リコール届出一覧表

リコール届出日：令和6年5月30日

リコール届出番号	外-3815	リコール開始日	令和6年5月30日
届出者の氏名又は名称	フォルクスワーゲングループ ジャパン株式会社 代表取締役 マティアス シェーパース	製作国：ドイツ連邦共和国 製作者名：フォルクスワーゲン株式会社 問い合わせ先：フォルクスワーゲン カスタマーセンター (フリーダイヤル)0120-993-199 (アドレス)http://www.volkswagen.co.jp/	
不具合の部位（部品名）	座席（シートフレームとバックレスト締結ボルト）		
基準不適合状態にあると認める構造、装置又は性能の状況及びその原因	運転席及び助手席のシートフレームとバックレストの締結ボルトにおいて、製造管理が不適切なため、正しいトルクで締め付けられていないものがある。そのため、衝突時にバックレストへ強い力がかかった場合、当該ボルトが破損し、バックレストが正しい位置を保持できず、最悪の場合、乗員が負傷するおそれがある。		
改善措置の内容	全車両、運転席及び助手席のシートフレームとバックレストの締結ボルトを新品に交換し、適切なトルクで締め付ける。		
不具合件数	0件	事故の有無	なし
発見の動機	本社からの情報による。		
自動車使用者及び自動車特定整備事業者等に周知させるための措置	<ul style="list-style-type: none"> ・ 自動車使用者：ダイレクトメール、電話および電子メール等で通知する。 ・ 自動車特定整備事業者等：日整連発行の機関誌に掲載する。 ・ 弊社インターネットホームページに掲載する。

改善箇所説明図

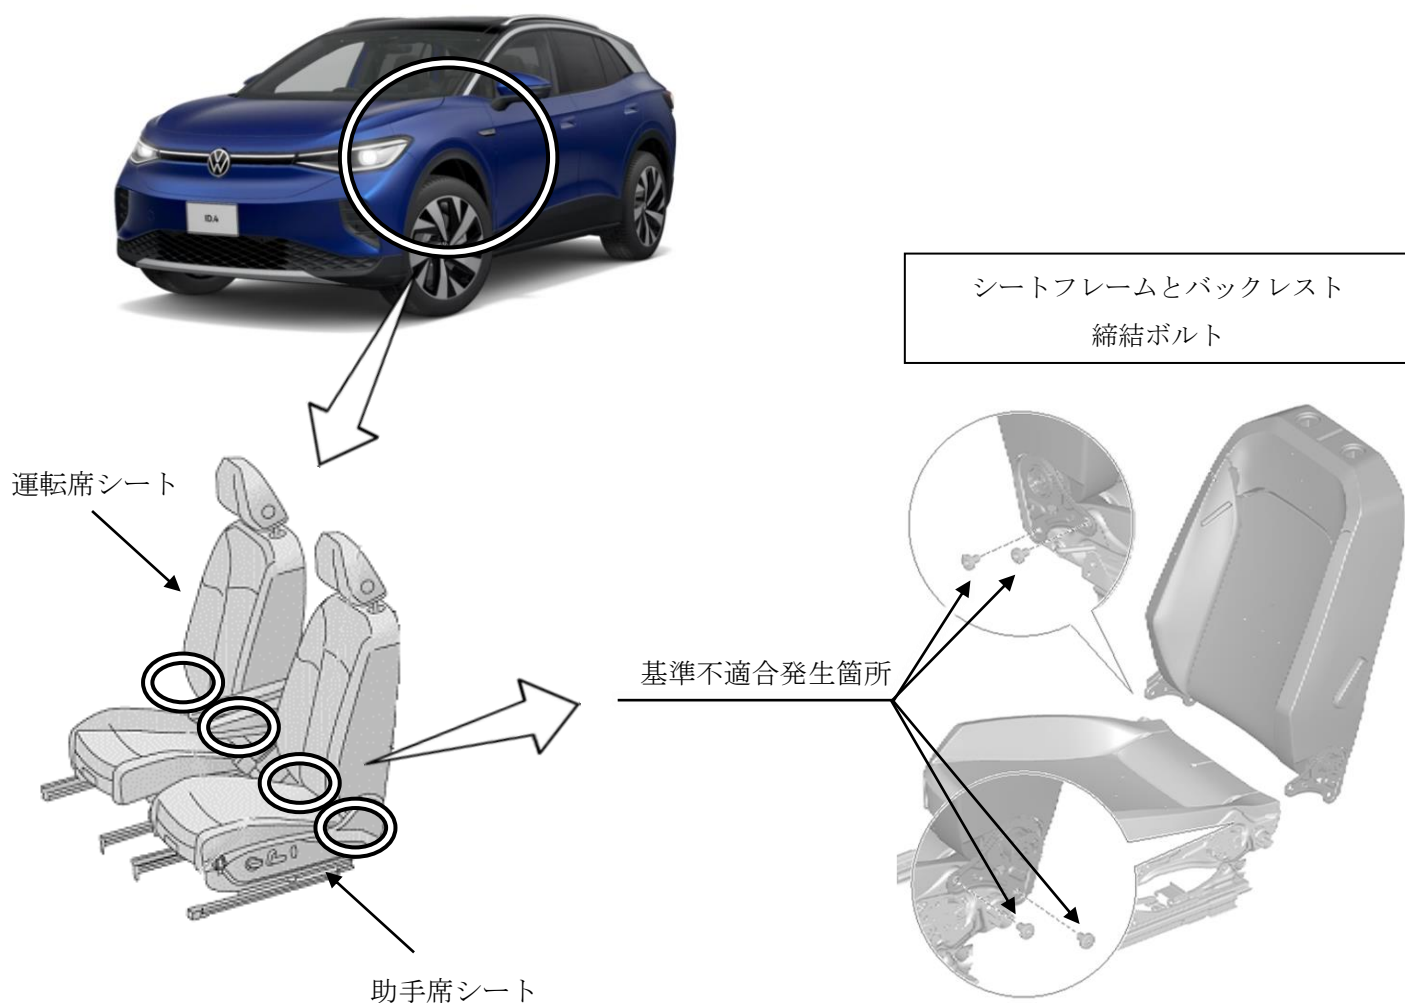
運転席及び助手席のシートフレームとバックレストの締結ボルトにおいて、製造管理が不適切なため、正しいトルクで締め付けられていないものがある。そのため、衝突時にバックレストへ強い力がかかった場合、当該ボルトが破損し、バックレストが正しい位置を保持できず、最悪の場合、乗員が負傷するおそれがある。

全車両、運転席及び助手席のシートフレームとバックレストの締結ボルトを新品に交換し、適切なトルクで締め付ける。
